**Всемирный форум для согласования правил  
в области транспортных средств**

**Рабочая группа по вопросам освещения  
и световой сигнализации**

**Предложение по дополнению 17 к Правилам № 50  
(элементы огней мотоциклов)**

**Представлено экспертом от Международной ассоциации  
заводов-изготовителей мотоциклов\***

"1. Подфарники

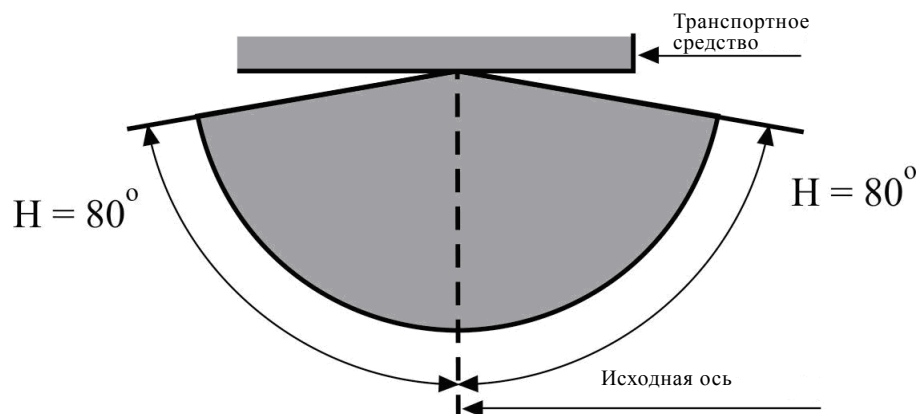
**Однако в том случае, если устройство предназначено для установки в положение, в котором его плоскость Н находится на высоте менее 750 мм над уровнем грунта, угол вниз от горизонтали может быть уменьшен с 10° до 5°.**

Однако в том случае, если устройство предназначено для установки в положение, в котором его плоскость Н находится на высоте менее 750 мм над уровнем грунта, угол вниз от горизонтали может быть уменьшен с 10° до 5°.

"2. Задние габаритные огни

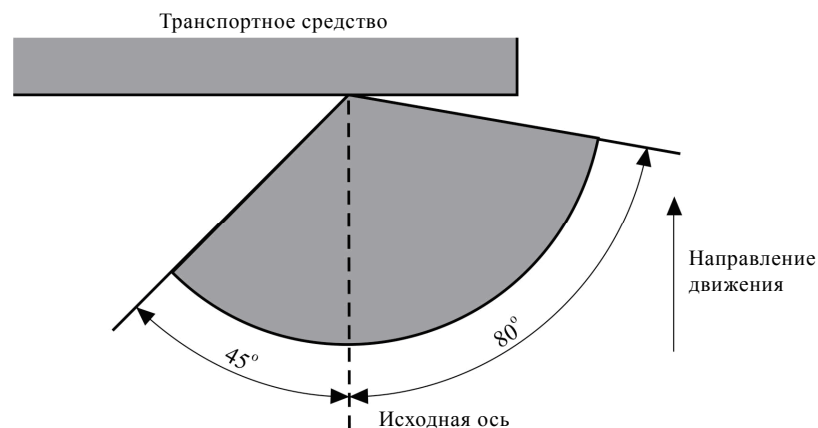
Однако в том случае, если устройство предназначено для установки в положение, в котором его плоскость Н находится на высоте менее 750 мм над уровнем грунта, угол вниз от горизонтали может быть уменьшен с 10° до 5°.

Однако в том случае, если устройство предназначено для установки в положение, в котором его плоскость Н находится на высоте менее 750 мм над уровнем грунта, угол вниз от горизонтали может быть уменьшен с 10° до 5°.

Однако в том случае, если устройство предназначено для установки в положение, в котором его плоскость Н находится на высоте менее 750 мм над уровнем грунта, угол  $45^\circ$  внутрь может быть уменьшен до  $20^\circ$  вниз от плоскости Н".

"3. Указатели поворота категорий 11, 11а, 11b, 11с и 12

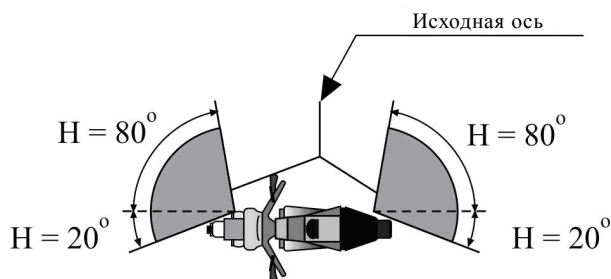
Однако в том случае, если устройство предназначено для установки в положение, в котором его плоскость Н находится на высоте менее 750 мм над уровнем грунта, угол вниз от горизонтали может быть уменьшен с  $15^\circ$  до  $5^\circ$ .

"4. Сигналы торможения

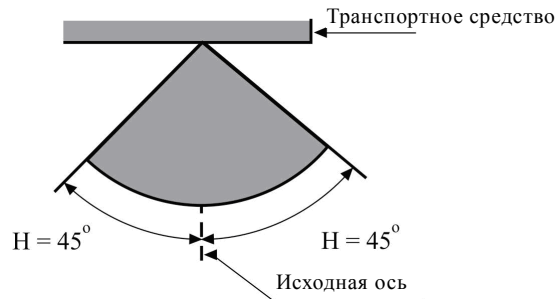
Однако в том случае, если устройство предназначено для установки в положение, в котором его плоскость Н находится на высоте менее 750 мм над уровнем грунта, угол вниз от горизонтали может быть уменьшен с  $15^\circ$  до  $5^\circ$ .

Однако если имеются два огня, то требование в отношении геометрической видимости в направлении внутрь считается выполненным, если эти огни соответствуют фотометрическим параметрам, предусмотренным в отношении поля распределения света для официального утверждения данного устройства.
